### 栾川售楼部一、二层卫生间洗手台改造变更

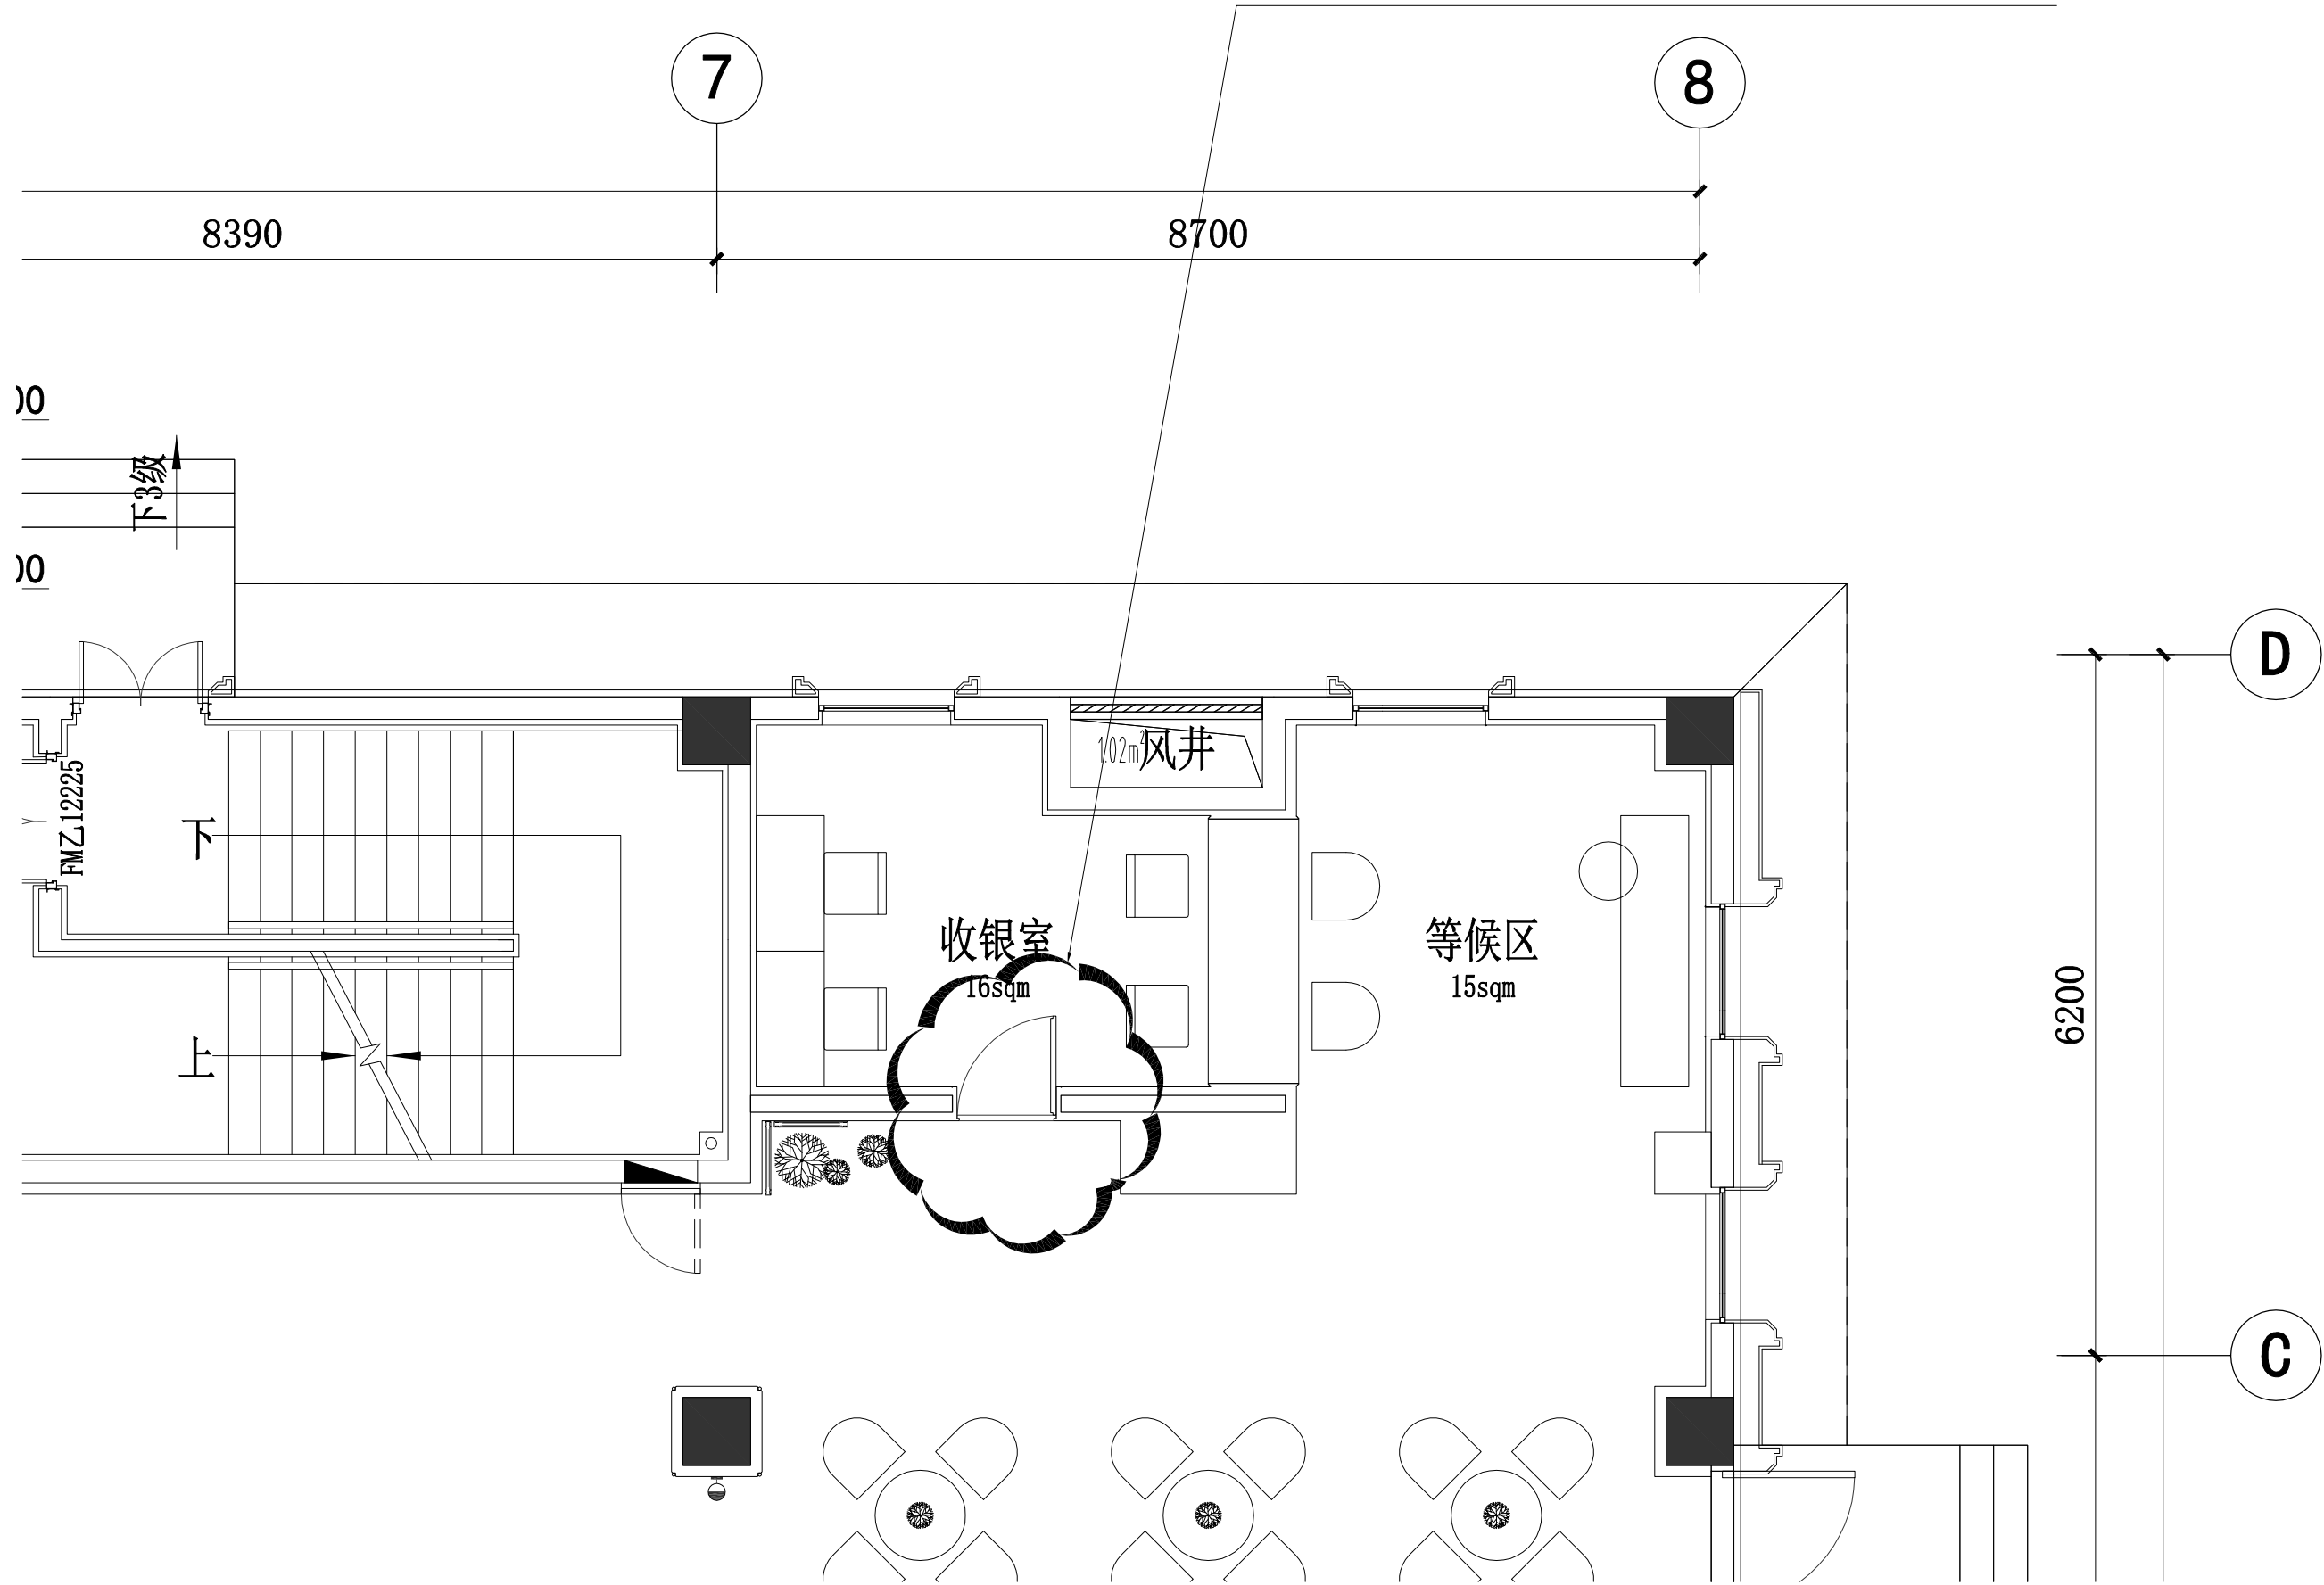
原木饰面墙面改为硬包墙面,尺寸  
2.338m宽×3m高

原木饰面墙面改为硬包墙面,尺寸6m宽  
×3m高。顶面增加射灯4个,间距1.2米。  
墙面预留接线点,预留墙面装饰造型线路。

增加电动窗帘,三个包间顶面各增加一个五孔插座,以供电动窗帘使用。

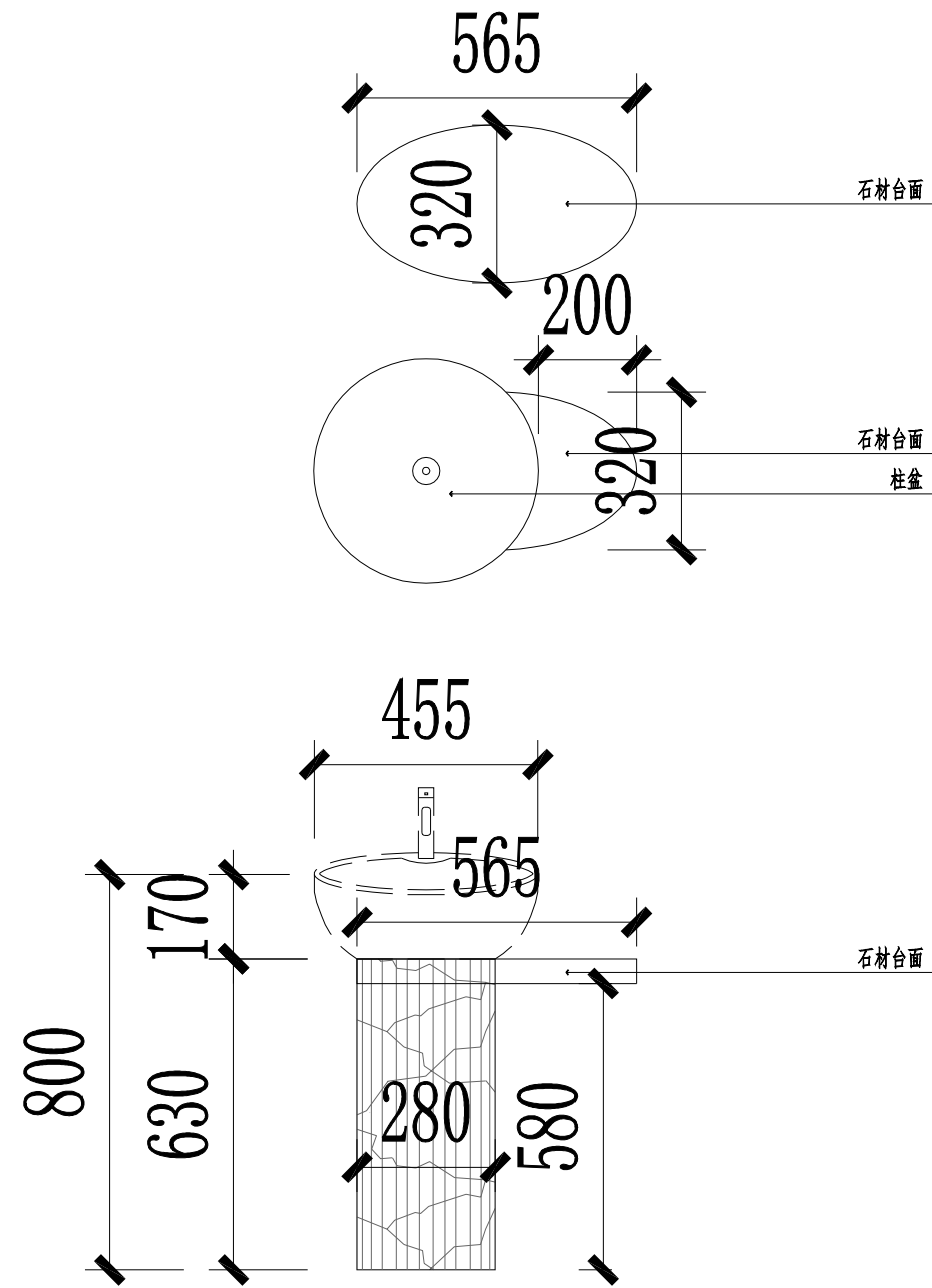
原一层收银室内开门改为外开门，内部增加一个防盗门。门规格880×2500mm

一层卫生间洗手台改造变更  
 数量: 2  
 位置: 一层男、女卫生间

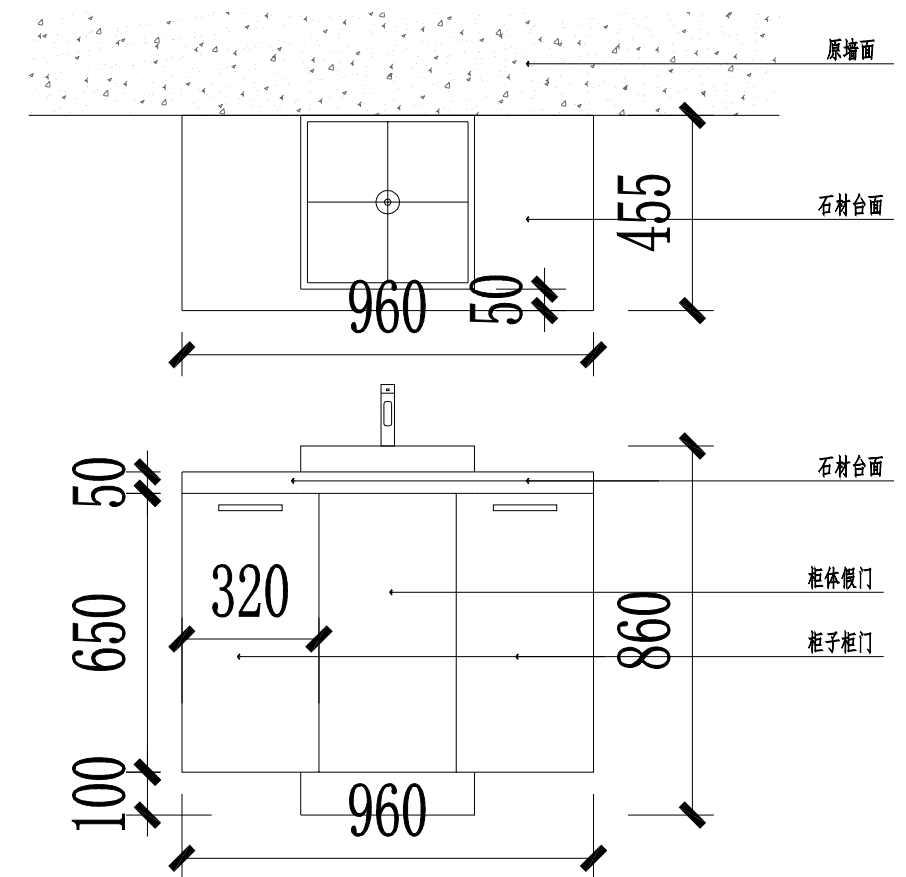
二层餐厅卫生间洗手台改造变更  
 数量: 3  
 位置: 二层餐厅公共卫生间、二层大包卫生间
